监理通知单

工程名称：飞荣达科技（江苏）有限公司 4.78MW 分布式光伏发电项目（一期）

编号：ZHJL-FRD-TZD-004

内容：关于现场材料及施工质量相关事宜

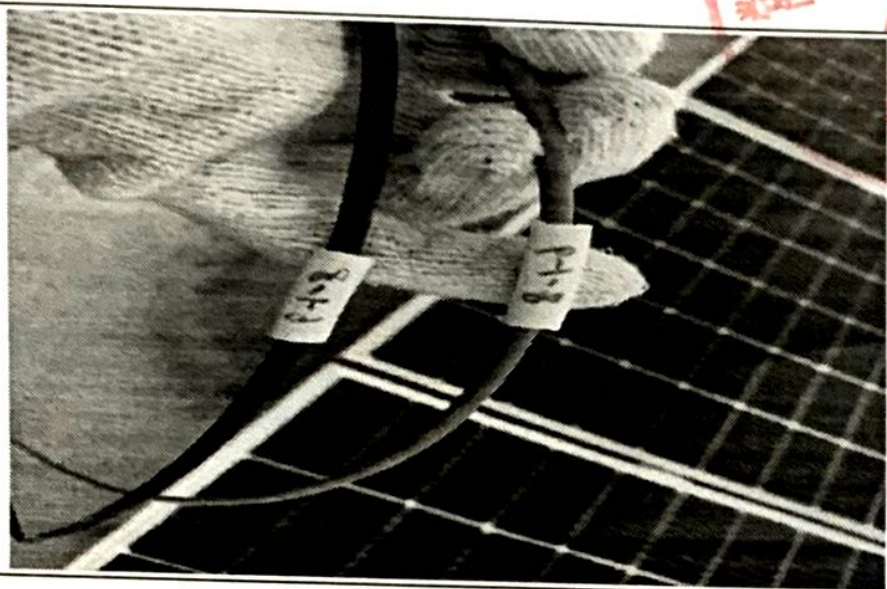
个别水泥基础存在修补情况

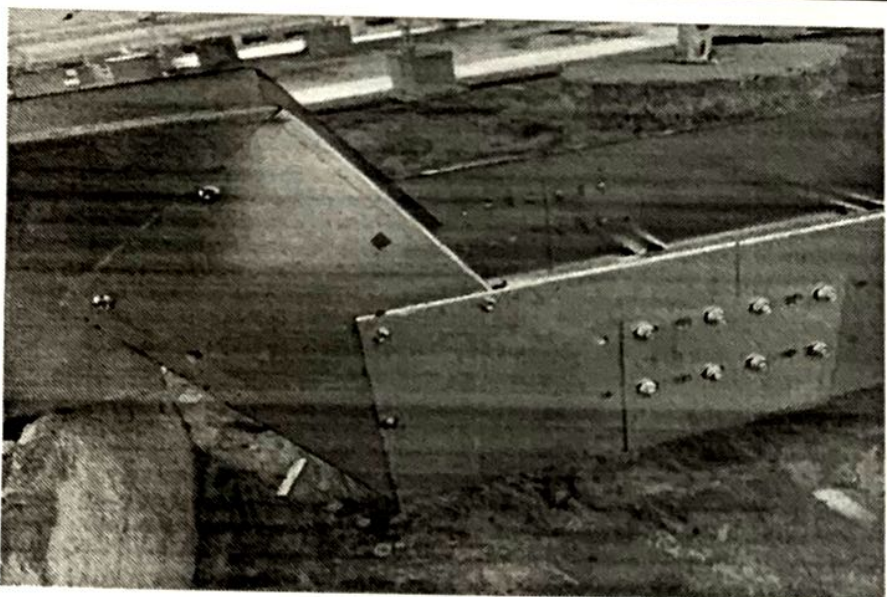
直流电缆存在破损

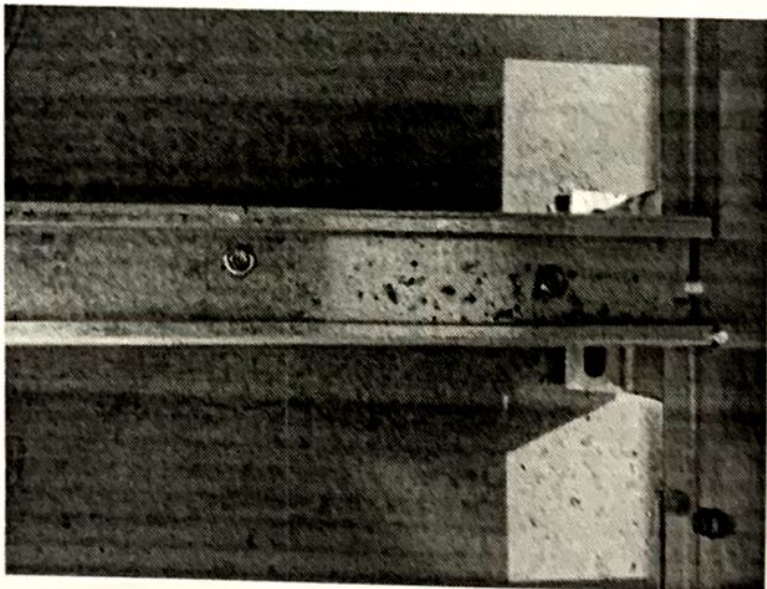
桥架存在自攻螺栓紧固

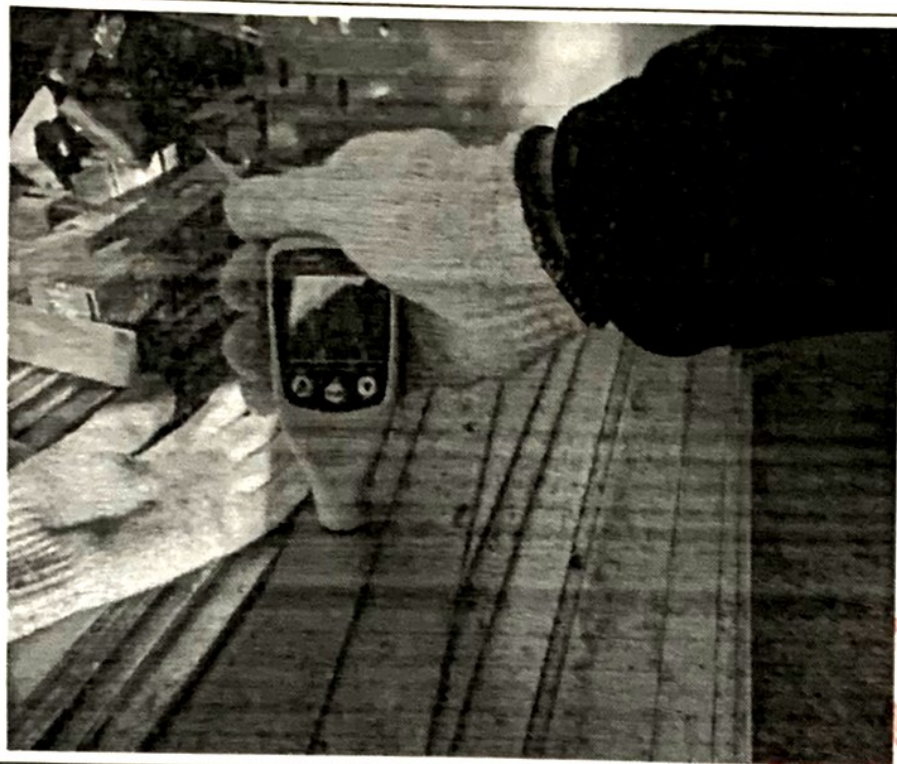
桥架内部存在锈蚀

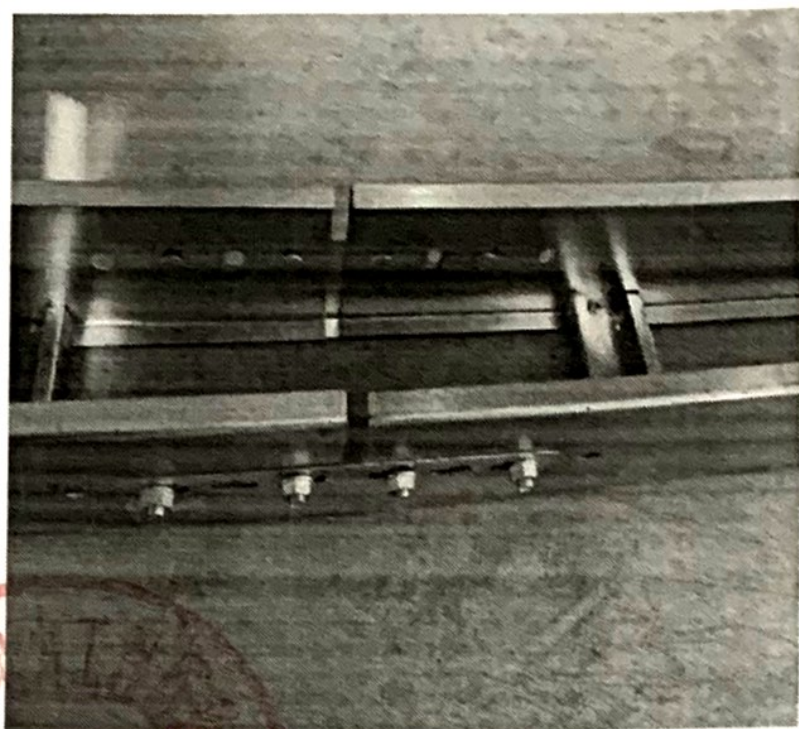
接地扁铁不符合要求
